ヤマダサービスニュース

No. 99-004

高圧レギュレーター 仕様変更のお知らせ

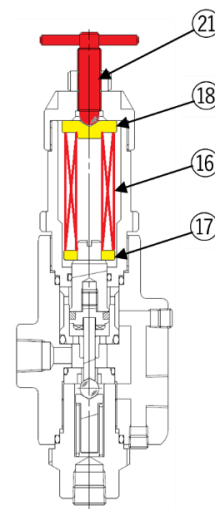
さて、予てより販売を続けております高圧レギュレーターの一部製品におきまして、品質安定を目的として、2014 年製造分より構成部品の一部に仕様変更を実施しており、その変更に伴い調整圧力範囲に変更が生じたため、製品仕様の変更を実施しております。しかしながら、該当製品の各種資料におきましては、仕様変更が反映されておらず、ご使用に際し多大なるご不便をおかけしましたことを深くお詫び申し上げます。なお、この仕様変更は、前述の通り 2014 年より実施されておりますが、現在に至るまで製品の販売を継続しておりますため、実際にご使用いただく際には、調整圧力範囲にご注意いただき、ご使用くださいますようお願いいたします。

- 【対象製品】 製品番号：686438 型式：KGK-106HR
 品名：コウアツレギュレーター
- 【調整圧力範囲】 変更前：1.5～6.0 MPa → 変更後：2.5～6.0 MPa
- 【変更部品】

部品名	現行品番号	旧部品番号
16	コイルバネ	686K141	701K816
17	バネウケB	705K596	701K817
18	バネウケC	705K597	701K818
21	チョウセイネジ	705K598	701K821

- 【変更開始時期】 2014 年 製造分（製造ロット C1Y）より

※現行製品（製造ロット：C1Y 以降）に対し、旧部品（変更前の部品）を組み替えて取付することにより、変更前の調整圧力範囲でのご使用が可能となりますが、調整圧力・耐久性等の品質保証ができなくなりますことをご理解の上、部品変更を実施いただけますようお願いいたします。

（現行製品へ旧部品を組み込む際は、現行製品のチョウセイネジは変更不要です。）
